OFICIO ELECTRÓNICO

ORD. N° : 931
ANT. : PROYECTO DE DISEÑO DE CALZADAS, ESCALERAS, MUROS Y/O VEREDAS PARA DIVERSOS SECTORES DE LA CIUDAD DE ANTOFAGASTA, DEL PASAJE TRES PONIENTE, DESDE CALLE LÍBANO HASTA CALLE MONTE SINAÍ, ANTOFAGASTA.
MAT. : ENVÍA OBSERVACIONES A PROYECTO DE DISEÑO DE CALZADAS, ESCALERAS, MUROS Y/O VEREDAS PARA DIVERSOS SECTORES DE LA CIUDAD DE ANTOFAGASTA, DEL PASAJE TRES PONIENTE, DESDE CALLE LÍBANO HASTA CALLE MONTE SINAÍ, ANTOFAGASTA.
ADJ. : No Hay

Antofagasta, 30 marzo 2026

PERFIL TIPO 1 PROYECTADO PASAJE TRES ORIENTE

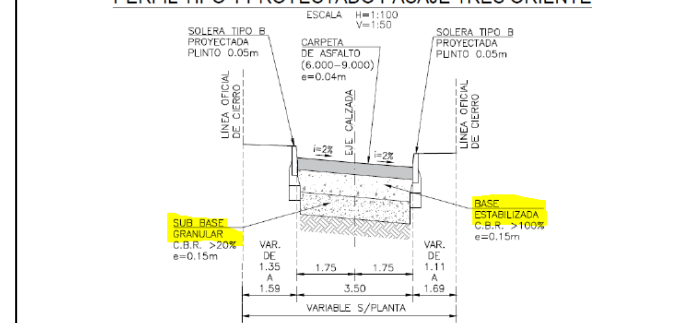
- 4.1. En apartado 2, indicar "Código de Normas y Especificaciones Técnicas de Obras de Pavimentación".
- 4.2. Producto de las SST elevadas, reemplazar la sub base por un mejoramiento de 35 cm. Además, considerar 15cm más de mejoramiento en reemplazo de impermeabilización.
- 4.3. Modificar tanto en texto como en imagen sub base por mejoramiento y base estabilizada por base granular.

5.3. Diseño Geométrico

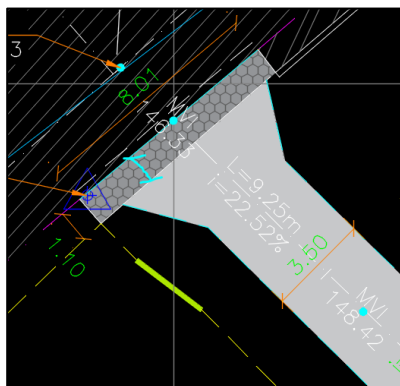
- 5.3.1. Proyectar reposición de 0,5 m de calzada en Calle Monte Sinaí y Calle Líbano producto del retiro de soleras.
- 5.3.2. En encuentro de tres poniente con Calle Monte Sinaí y con Calle Líbano, proyectar encuentro Calle - Pasaje.
- 5.3.3. Indicar Km en planta.
- 5.3.4. Acotar soleras.

5.3.5. Eliminar indicaciones, basta con que el km en planta, el que debe indicar cada 20 metros, coincida con el km en los perfiles transversales para hacer la relación entre ellos

5.3.6. Incorporar detalle encuentro Calle – Pasaje.

5.3.7. Encuentro Calle-Pasaje debe tener un ancho libre de por lo menos 1,2m, sin considerar la rampa del encuentro que debe tener un desarrollo de 50cm para subir al nivel de la acera.

5.4. Perfil Longitudinal

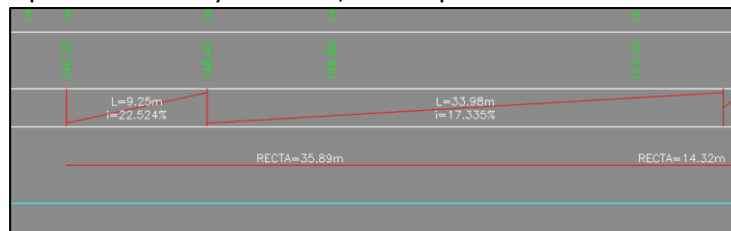
5.4.1. Cambios de pendiente mayores a 0,5% requiere diseño de curva vertical.

5.5. Perfil transversal

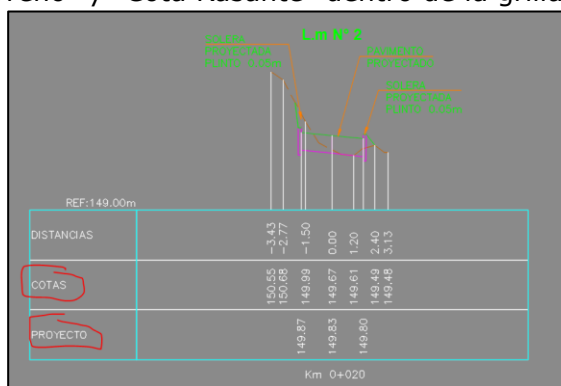
5.5.1. Relación entre H:V debe ser 1:10, en este caso presenta 1:5.

5.5.2. Indicar "Cota Terreno" y "Cota Rasante" dentro de la grilla.

5.5.3. Indicar a la derecha del cuadro con las cotas, el movimiento de tierra de cada perfil trasversal.

5.5.4. Incorporar cuadro resumen con todo el movimiento de tierra.

5.6. Aguas Lluvias

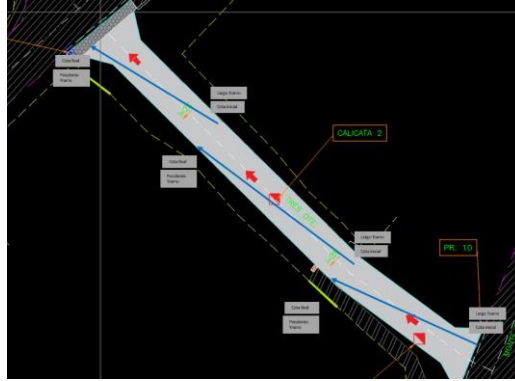
5.6.1. Mostrar cotas, pendiente y largo de cada tramo.
